PRODUKT	AVD.	GRUPP
P	2	21
BETR.		NR.
Ventilskafttätning		44
B17-19-21-23		DATUM
		Maj 82

Servicemeddelande

Ventilskafttätning, Motor B17-19-21-23

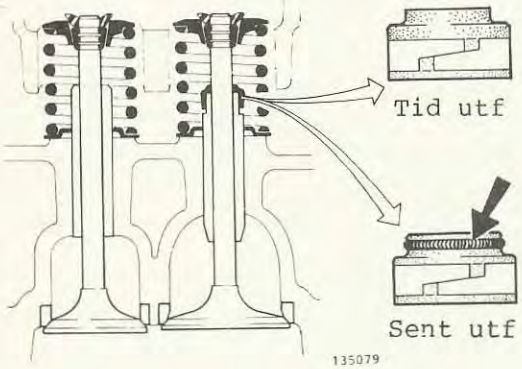
Tätningen finns i två utföranden.
Endast tätning av **sent utförande** (detaljnr 1306630-3) ska användas vid **reparation.**

Tätning av sent utförande är försedd med en fjäder i ovankanten. Den tätar därigenom bättre mot olja och minskar risken för koksbildning på ventilerna.

Borttagning av ventilskafttätningar -

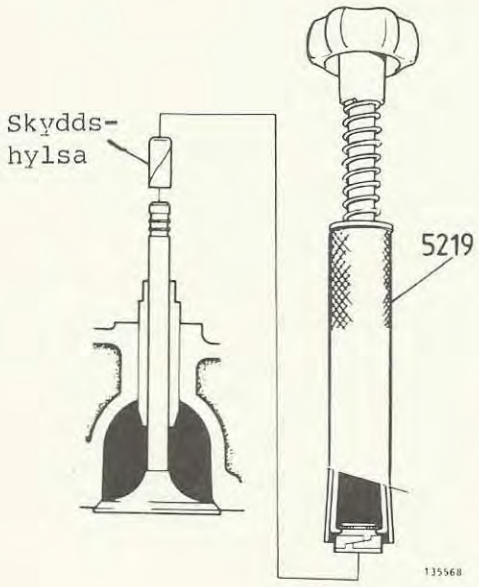
Använd verktyg **5219.** -
